# Fehlerbeseitigung und Verbesserungen am Laderegler „Saiampower“

Abb. 1: Simulation der Originalschaltung des Gleichrichters. Blau: Gleichstrom.

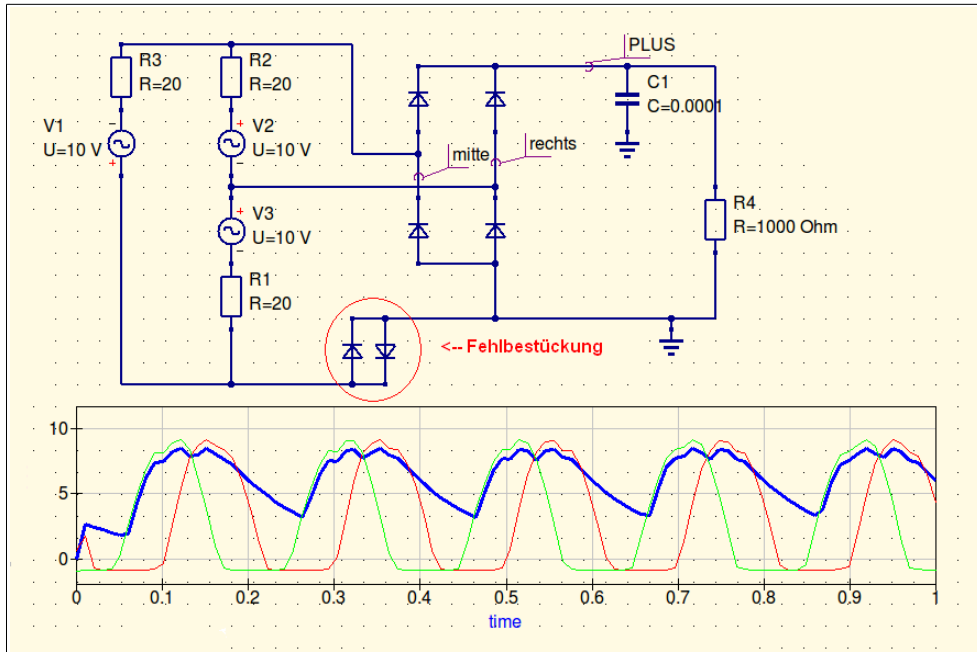
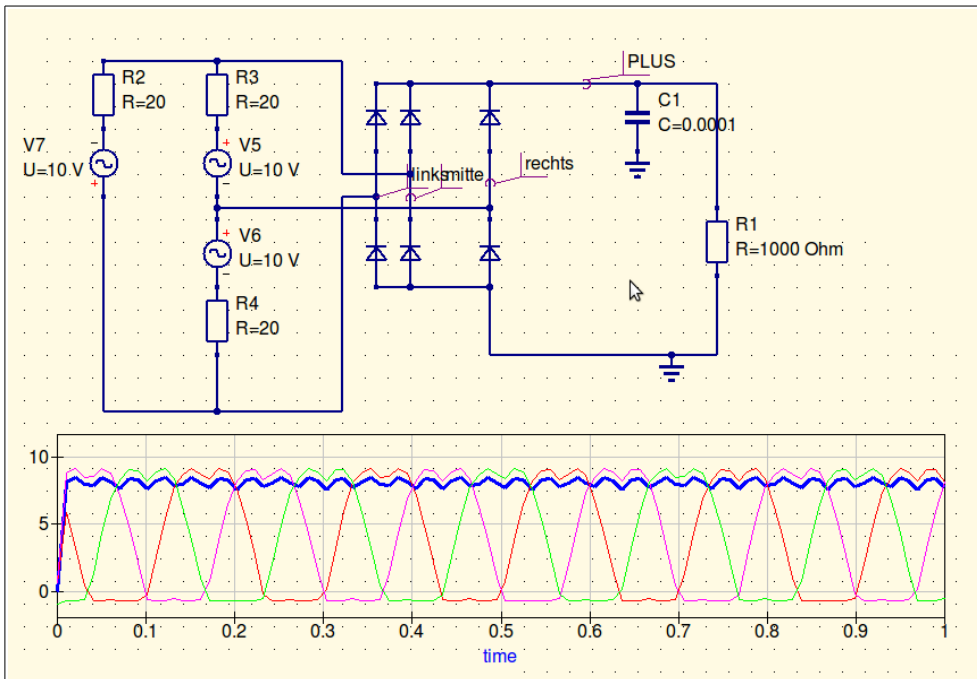
anschließender Simulation der Schaltung mit Qucs sieht man, dass die Gleichrichterdioden VD3 und VD4 falsch gepolt sind und VD4 zusätzlich noch statt an PLUS an MASSE gelegt wurde.

Dies führt zu einem masseseitigen Kurzschluss der entsprechenden Statorwicklung.

Eine Ursache könnte im falschen Bestückungsaufdruck liegen, zumal der Fehler an mehreren, baugleichen Platinen auftaucht.

Welche verheerenden Folgen aus der Fehlbestückung entstehen, zeigt der Vergleich der Diagramme aus Abb. 1 und 2.

Zur Beseitigung des Fehlers muss VD3 umgepolt eingelötet werden. VD4 hingegen muss umgepolt und an Pluspotential gelötet werden (vgl. Abb. 3).

Abbildung 4: Verbesserte Beschaltung des Spannungsreglers

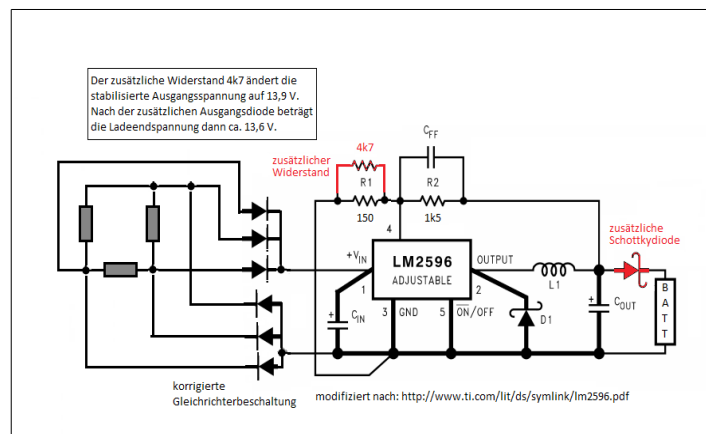
Nach Anschluss eines 12-V-Akkus an die Ladereglerplatine fließt ein Entladestrom von ca. 18 mA zurück in die Ladeschaltung, falls das Windrad keinen nennenswerten Strom erzeugt (das ist am Tag fast eine halbe Ah!) Dies hat zwei Ursachen:

1) Die Feedback-Widerstände R1 + R2 stellen einen Pfad nach Masse dar und sind - entgegen den Empfehlungen von Texas Instruments - um den Faktor 10 zu klein dimensioniert. Hier ließe sich der Rückfluss deutlich reduzieren, wenn man die Widerstände hochohmiger machen würde.

2) Rein rechnerisch gehen über die Widerstände 8 mA verloren, die restlichen 10 mA müssen demnach durch den Spannungsregler abfließen.

Wie im Schaltplan ersichtlich, wird der Rückstrom durch eine zusätzliche Schottky-Diode SB320 verhindert. Laut Datenblatt SB320 fallen in Durchflussrichtung bei 0,5 A Flusstrom nur ca. 0,3 V Spannung ab. Diesen Verlust kann man durch Veränderung von R1 ausgleichen: Wird ihm ein 4k7-Widerstand parallel geschaltet, erhöht sich die Ausgangsspannung hinter der Drossel auf 13,9 V. Wer an dieser Stelle andere Spannungen benötigt, braucht lediglich den Zusatzwiderstand zu ändern.
